## 第十八届全国大学生机器人大赛

### **ROBOCON**

# 图册

共青团中央 全国学联 2018 年 10 月

### 图 4 树林立柱

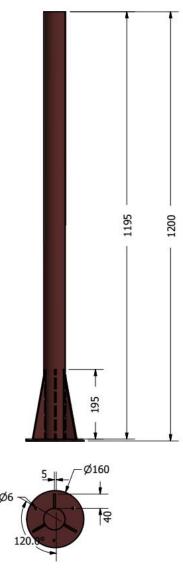
注: 法兰上的孔径太小,制作时孔径应不小于 9mm。

#### 图7草地

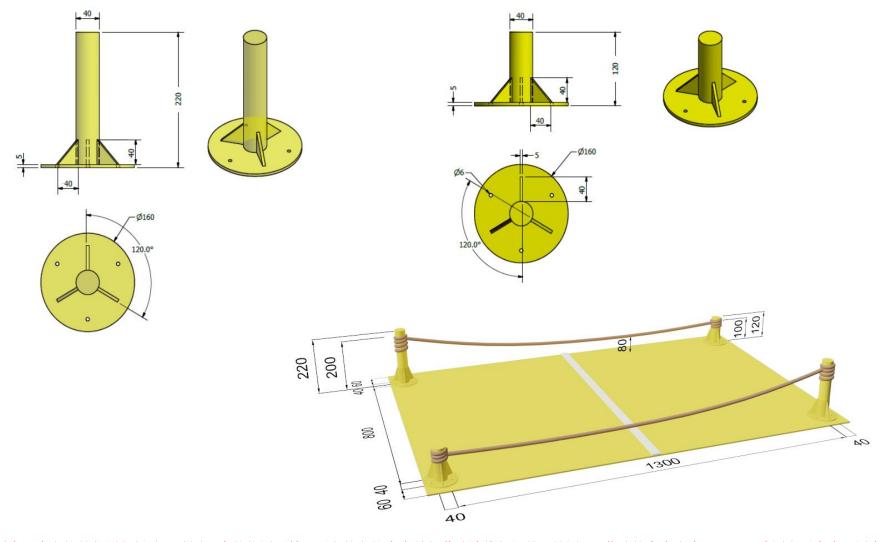
注:此图中四个立柱的位置与场地尺寸图 2 中的位置不符,后者的立柱底盘是与草地边线相切的。按图 2,草地的宽度应为 1450m,此图上无宽度。图中部分尺寸标注不正确。底座圆盘上均布在圆周上的 3 个孔未标注圆的直径。立柱上应有穿尼龙绳的孔,否则绳的高度无法长时间保持不变。法兰上的孔径太小,制作时孔径应不小于 9mm。

图 9 兽骨

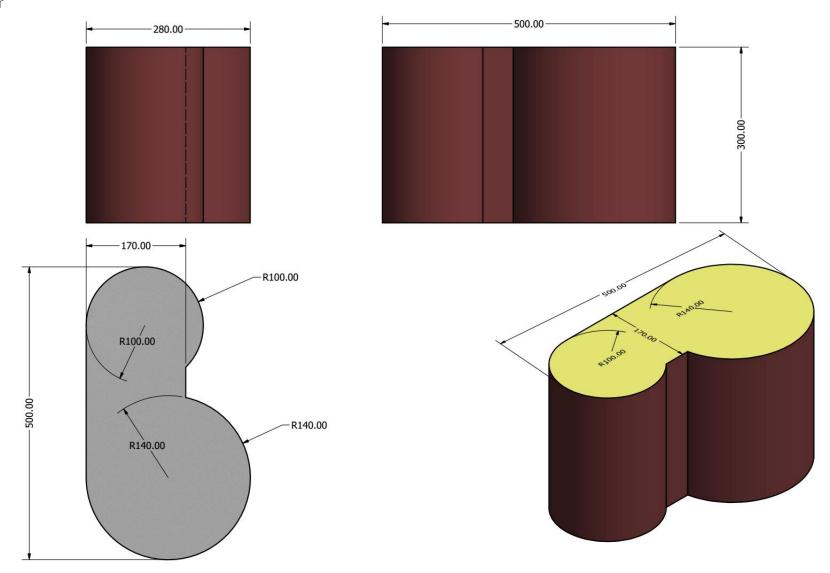
注: 兽骨的材质为 EPS, 表面的颜色按规则 10 的规定。

图 10 令牌

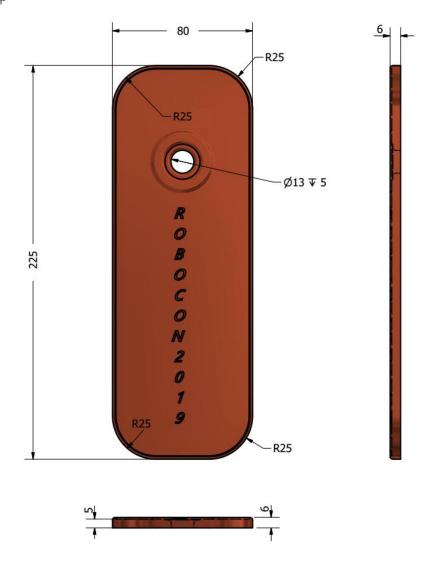
注: ABU ROBOCON 2019 规则的令牌的材质为铜铝合金(仿黄铜),空心。
